株式会社大武・ルート工業
営業本部ねじ蔵 NJ-80・SR-80 シリーズ 一部部品形状変更のお知らせ

- 対象製品： ねじ蔵 NJ-80/NJ-80F/SR-80 シリーズ
- 変更内容： ① ホッパーカバー形状の変更とそれに伴う外形寸法(高さ)の変更
② ネジ調整板の廃止
③ 回転ドラム形状の変更
※変更内容の詳細については、次ページの図をご参照ください。

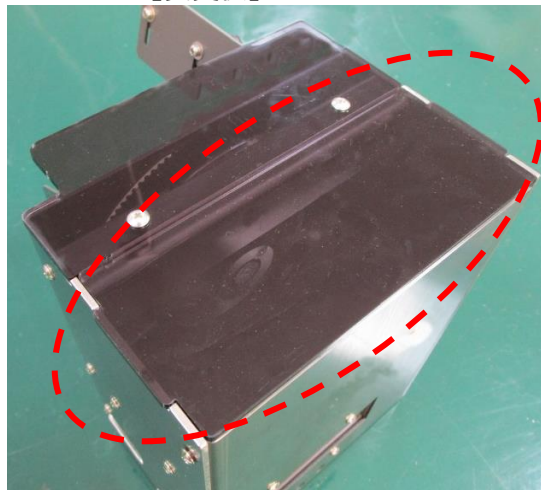
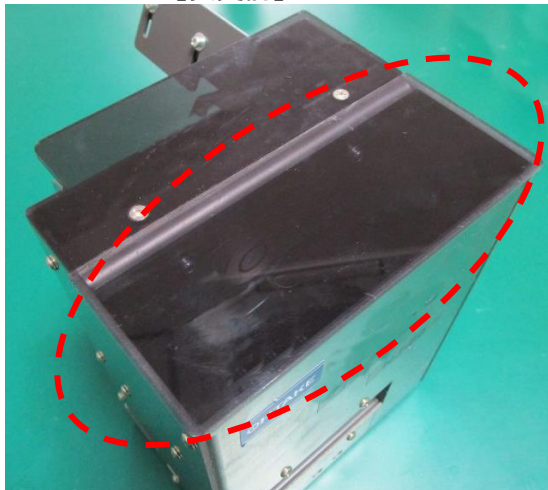
① ホッパーカバー形状の変更とそれに伴う外形寸法(高さ)の変更について
 ホッパーカバー周辺形状が変更になります。それに伴い、全体の高さが 2mm 高くなります。

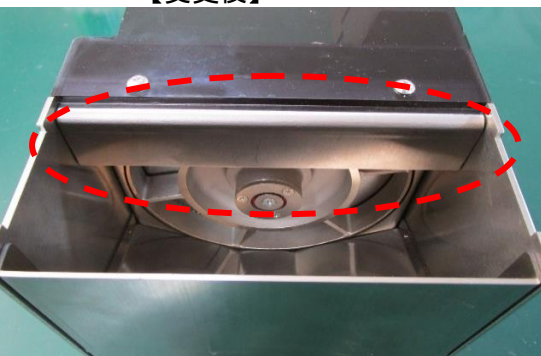
② ネジ調整板の廃止について
 ネジ調整版を本体と一体化することにより、ネジ調整板を廃止します。
